東海第二発電所
11/10 審査会合「まとめ資料」
（11/10 審査会合と追加･修正の比較）

平成３０年１月１９日
日本原子力発電株式会社

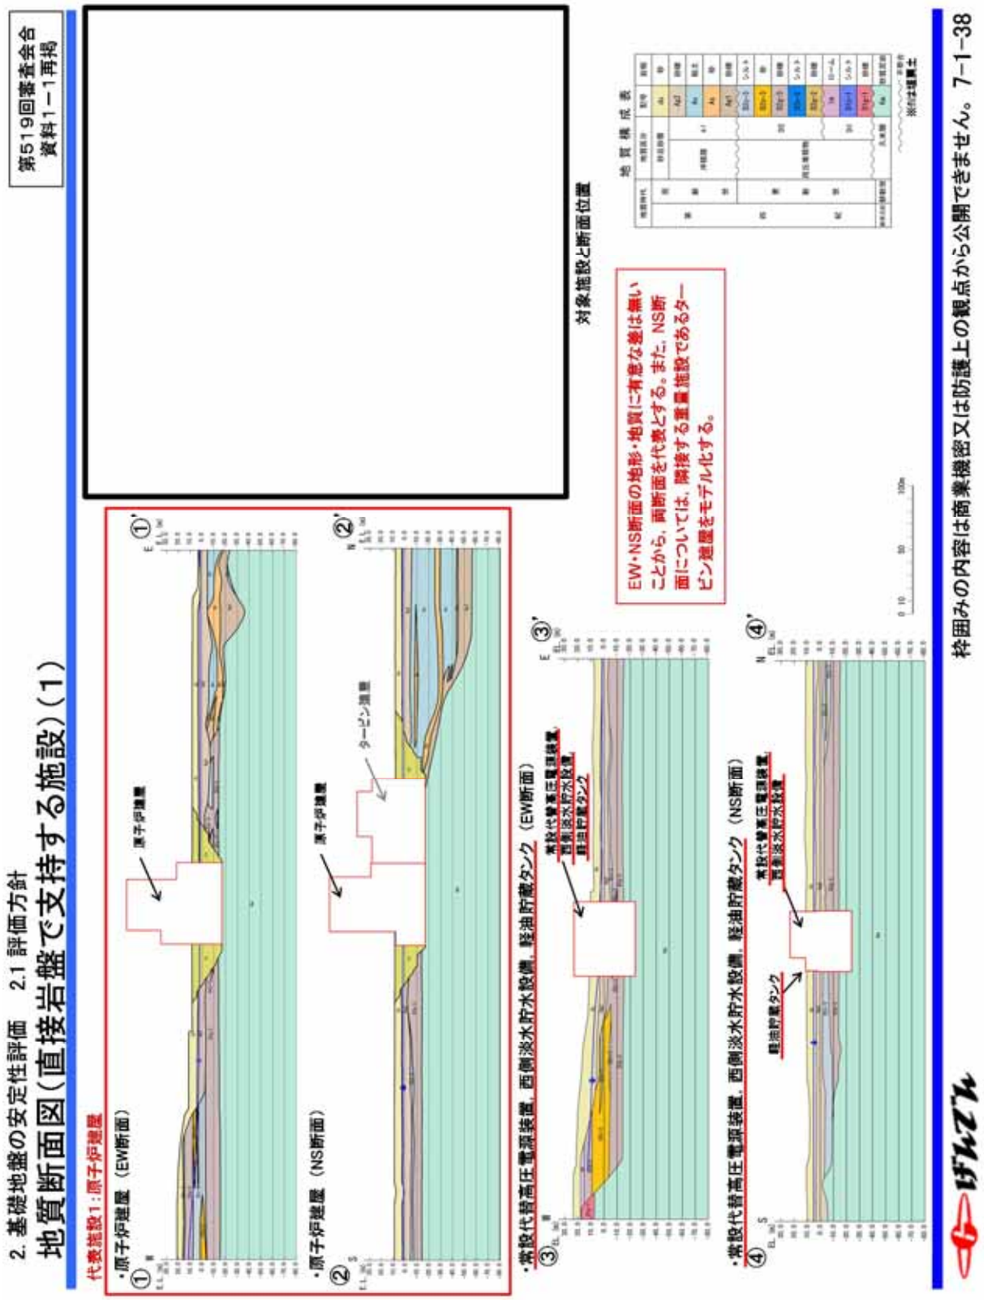
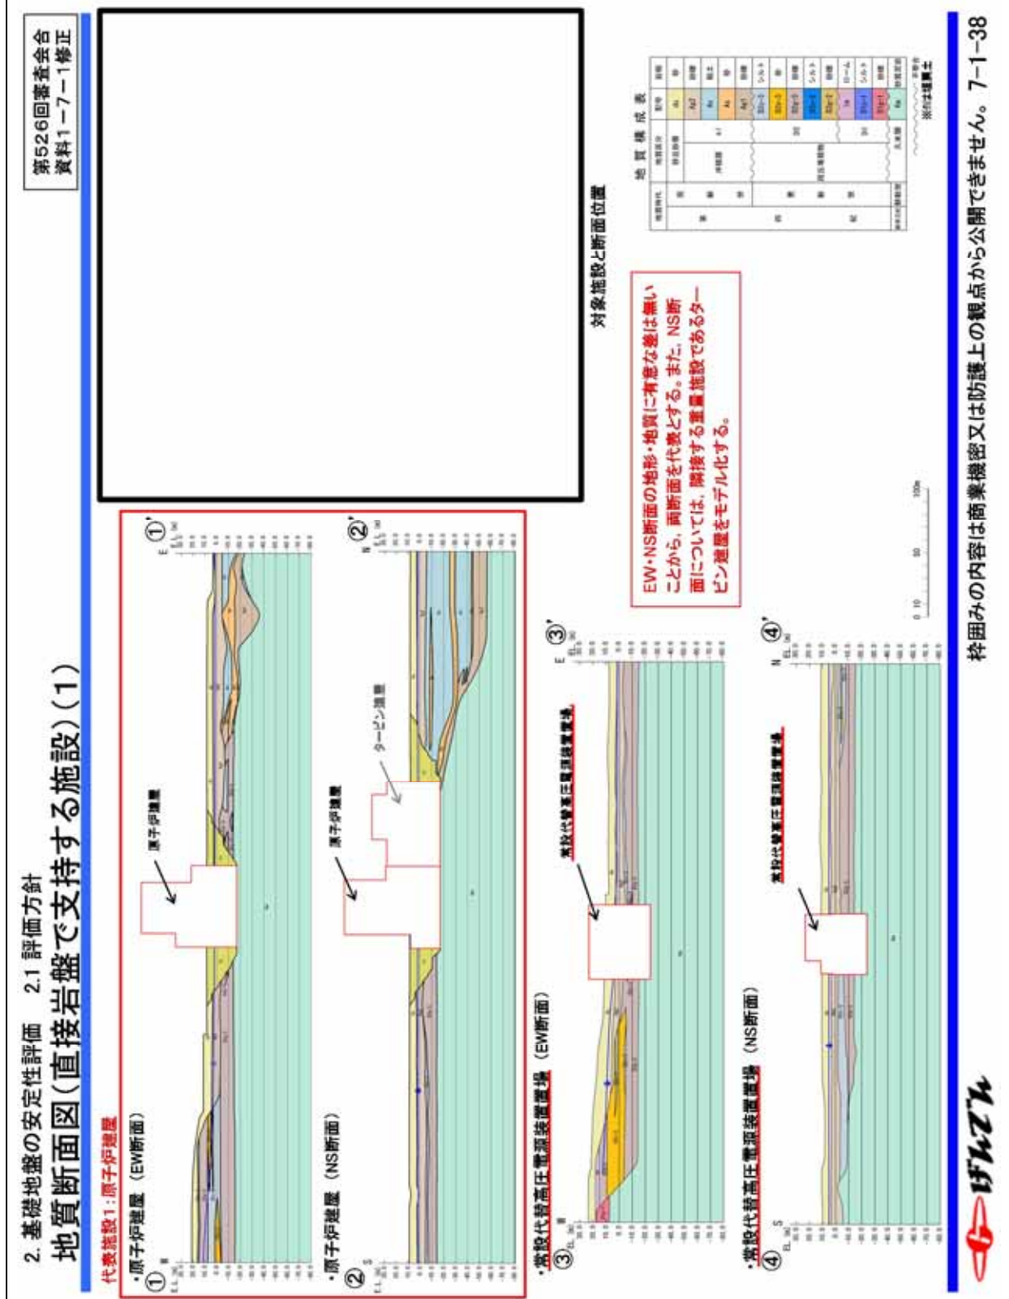
第 526 回審査会合資料（平成 29 年 11 月 10 日）	追記・修正	追記・修正理由

施設名称の変更

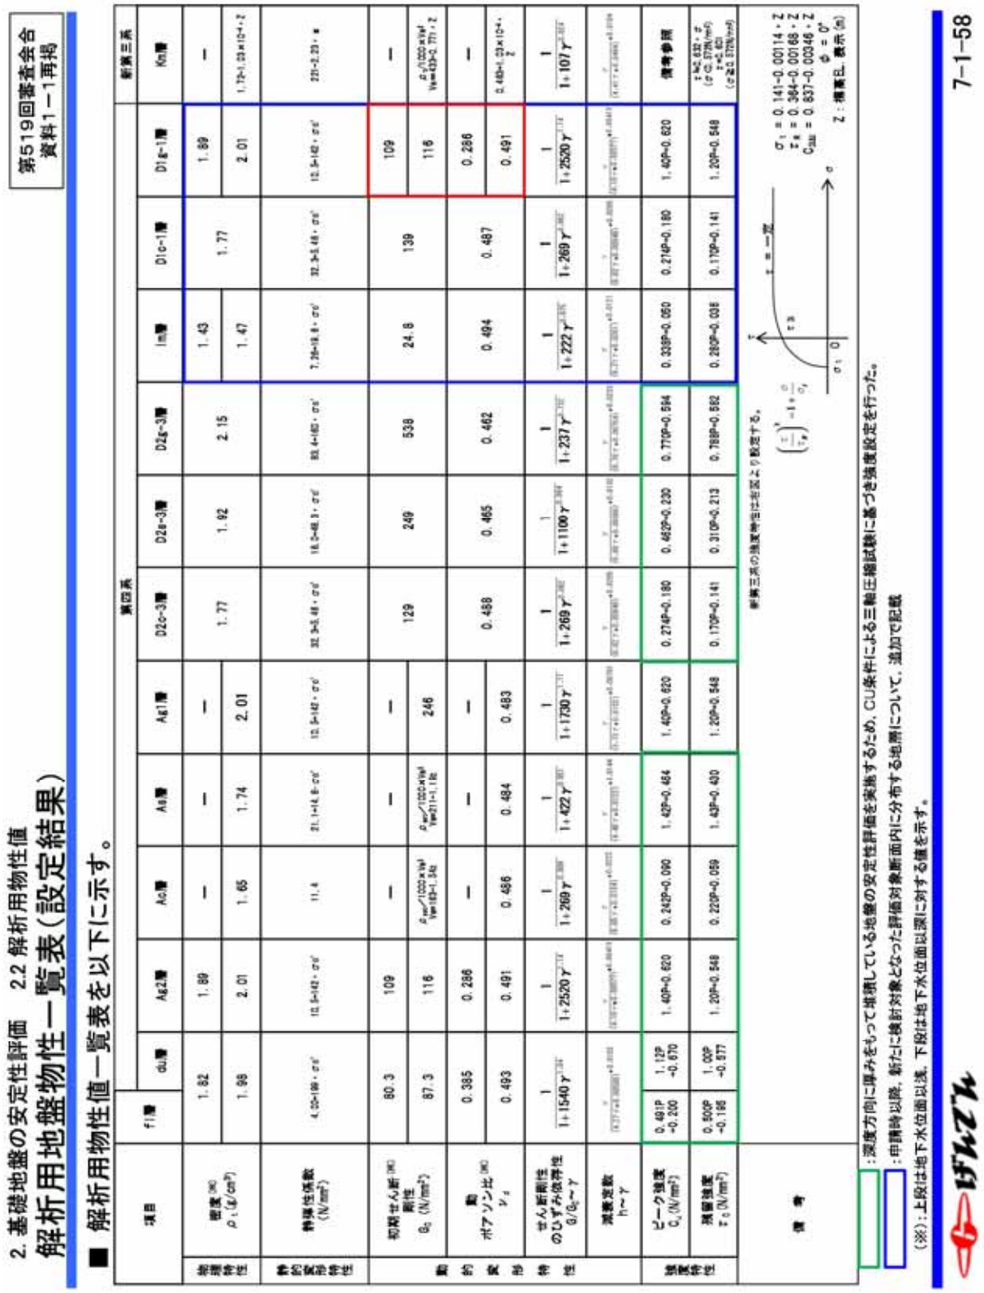
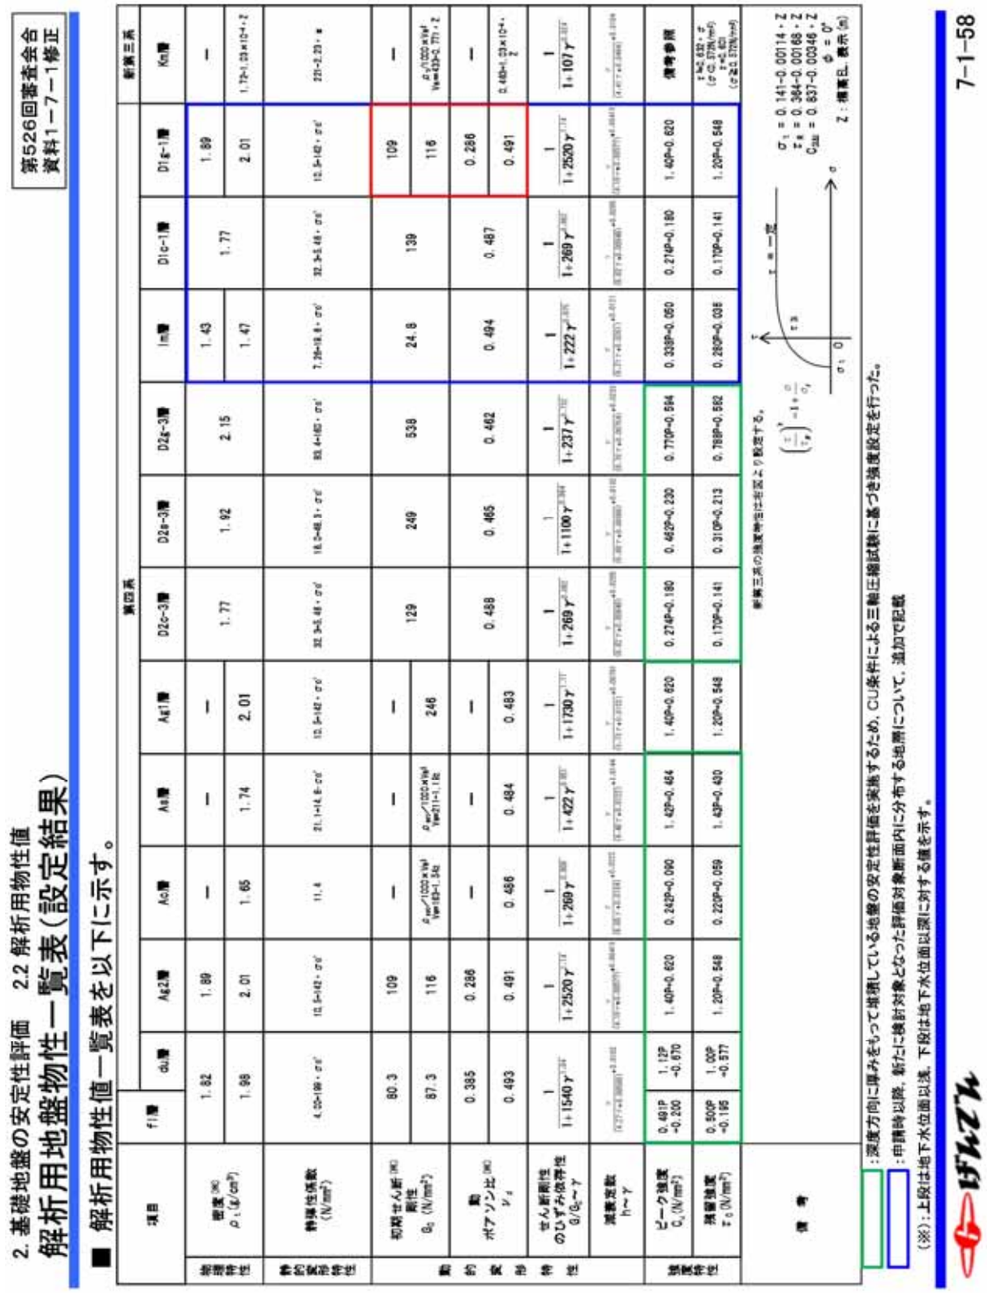
第 526 回審査会合資料（平成 29 年 11 月 10 日）	追記・修正	追記・修正理由

数値の転記違いを修正 （D1g-1 層の G_0 と ν_d）
